改善箇所説明図

ZAPM45100 (Piaggio Vespa GTS 250)

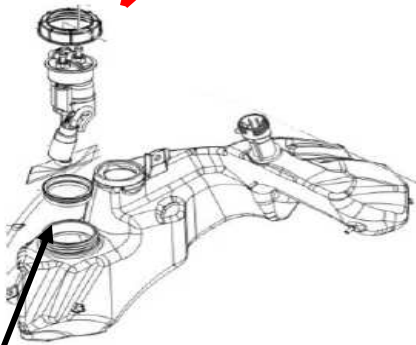
カプラー部:
旧式: 緑のマーキング
改善後: 青のマーキング

不具合発生箇所

燃料ポンプにおいて、樹脂製インペラと燃料ポンプカバーのクリアランスの設計が不適切なため、走行後の燃料温度の上昇によって樹脂製インペラと燃料ポンプカバーが干渉するものがある。そのため、エンジン停止後、燃料ポンプが作動せず、燃料を供給できなくなり、エンジンを再始動できないおそれがある。

全車両、燃料ポンプを点検し、未対策品の場合、対策品と交換する。
